改善箇所説明図

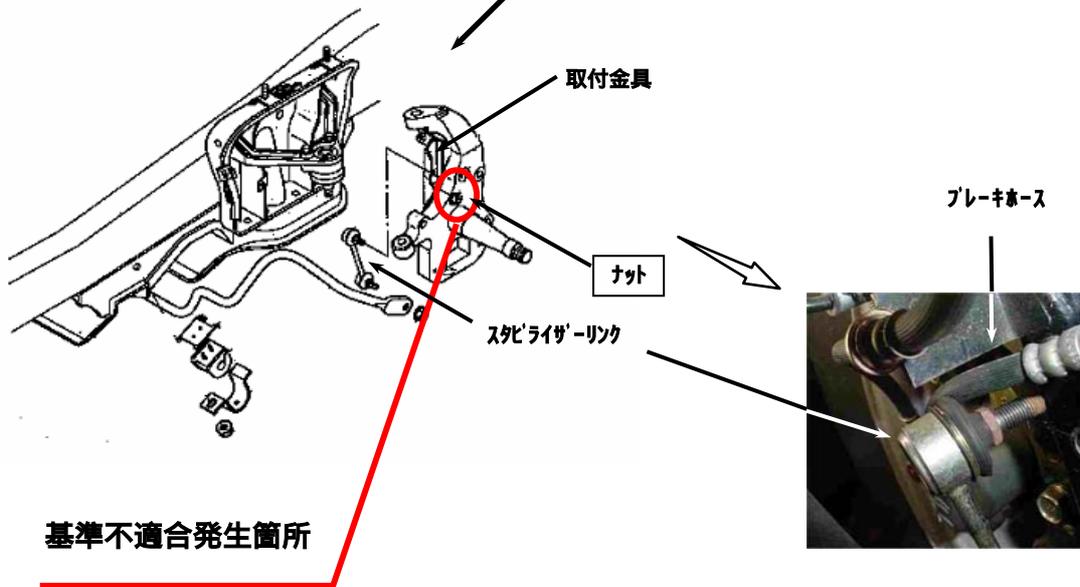
スタビライザーリンク取り付け工程において、作業指示が不適切なため、取付ナットの締付けが不足している車両がある。そのため、そのままの状態で使用を続けると、当該ナットが脱落し、リンクが外れブレーキホースと干渉し、最悪の場合、ブレーキホースに穴があき、ブレーキ液が漏れ、制動力が低下するおそれがある。

全車両、当該ナットを規定トルクで増し締めする。
又、ブレーキホース、スタビライザーリンク、取り付け金具を点検し、損傷している場合は新品と交換する。

注： は増し締め部品を示す。
